## PREVOST

# Feuille d'instructions

FI-03108

## AJOUT DE RÉSISTANCES SUR LE CIRCUIT DES AMPOULES HALOGÈNE DES FEUX DE CROISEMENT

FIGURE 2 : DIFFÉRENTIATION ENTRE PHARE AU XÉNON ET PHARE HALOGÈNE

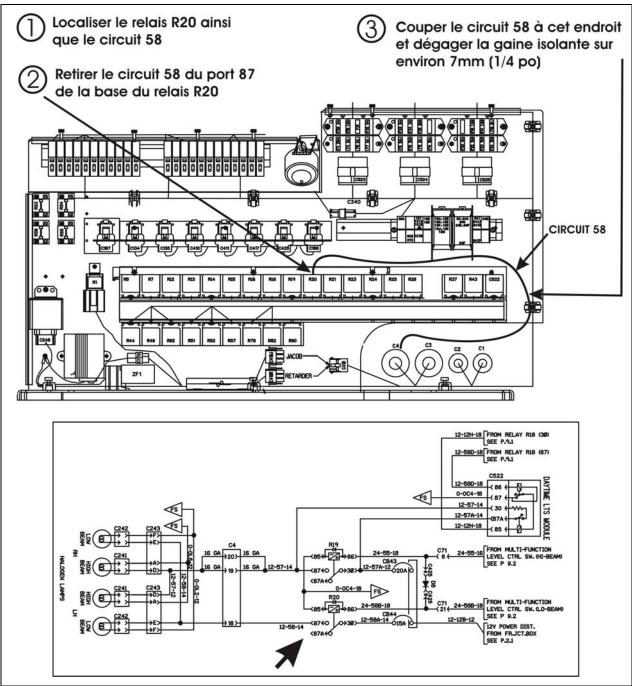
- 1. Valider si vos feux de croisement sont bien de type halogène. Les feux de croisement halogène ne requièrent pas de ballast pour fonctionner (voir la figure 2). Si il y a un ballast, c'est qu'ils sont de type au xénon, alors ce bulletin ne s'applique pas.
- 2. Effectuer les étapes des figures 2 & 3.
